**Avis délibéré de la mission régionale d'autorité
environnementale sur la modification n°4 et la révision
allégée n°1 du plan local d'urbanisme intercommunal
(PLUi) de Grenoble-Alpes-Métropole (38)**

**Avis n° 2024-ARA-AUPP-1502 et
2024-ARA-AUPP-1503**

Avis délibéré le 15 janvier 2025

Figure 5: Localisation secteurs modifiés Sassenage - risques majeurs (source : dossier)

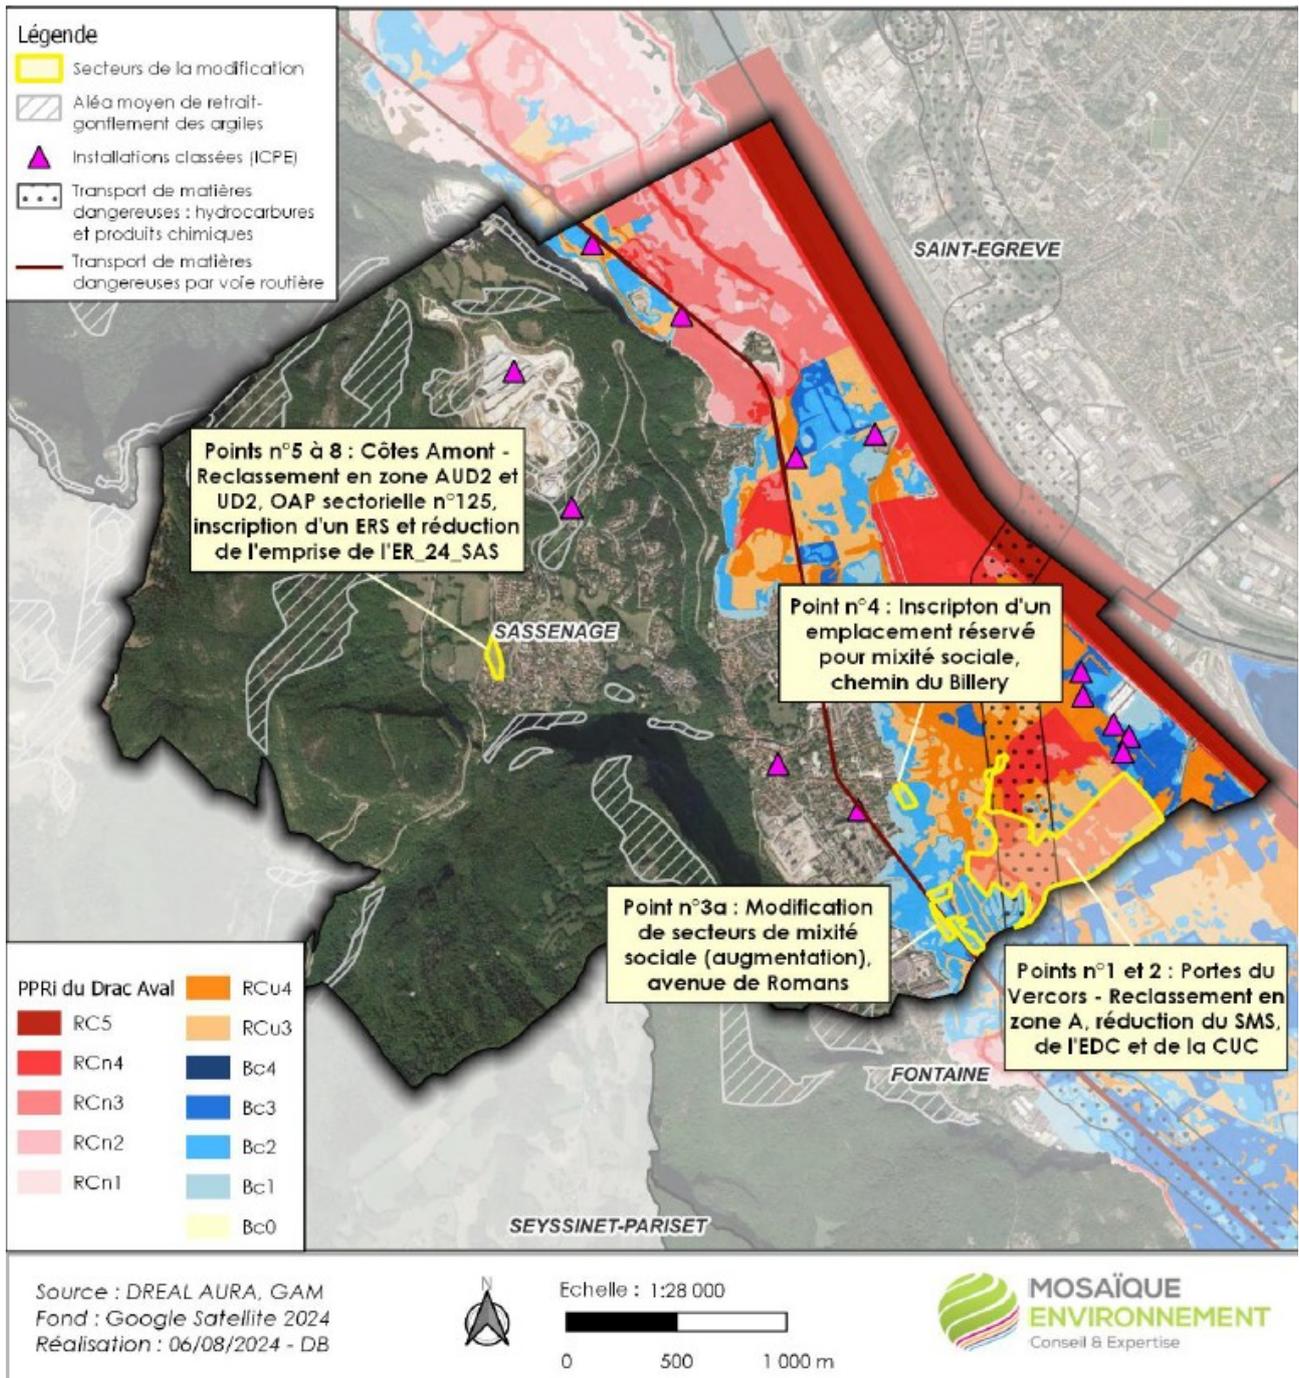
S'agissant de l'évaluation environnementale de la modification n°4, elle se concentre sur la commune de Sassenage, mettant en évidence dans l'état initial les secteurs concernés par les points de la modification. L'analyse des incidences porte principalement sur le secteur des Côtes d'Amont (points 5 à 8 de la figure 5).

La création d'un emplacement réservé pour mixité sociale, chemin du Billery (point 4 de la figure 5), a pour effet d'imposer la réalisation d'un programme comportant au moins 60 logements et 2 500 m² de surface de plancher. Or, il ne fait pas l'objet d'une analyse ciblée de ses incidences, ni ne donne lieu à l'édiction de mesures d'évitement, de réduction ou de compensation. L'évaluation environnementale de la procédure de modification n°4 indique que « *la création d'un ERS Chemin du Billery [n'aura] aucune incidence sur l'environnement* »¹¹). Elle ne nécessiterait donc pas d'évaluation environnementale plus approfondie. Cette assertion n'est pas dûment justifiée, dans ce secteur concerné par le PPRI du Drac et le PPRN. Au regard des potentiels effets sur l'environnement pouvant être liés à l'aménagement d'un programme de logement, il est nécessaire de proposer un focus dédié au secteur, comme c'est le cas pour les Côtes d'Amont.

L'Autorité environnementale recommande de compléter le document « Évaluation environnementale - Rapport environnemental de la modification n°4 du PLUi » en analysant l'état initial, les incidences et le cas échéant en présentant des mesures ERC adaptées pour prendre en compte l'emplacement réservé pour mixité sociale créé chemin du Billery.
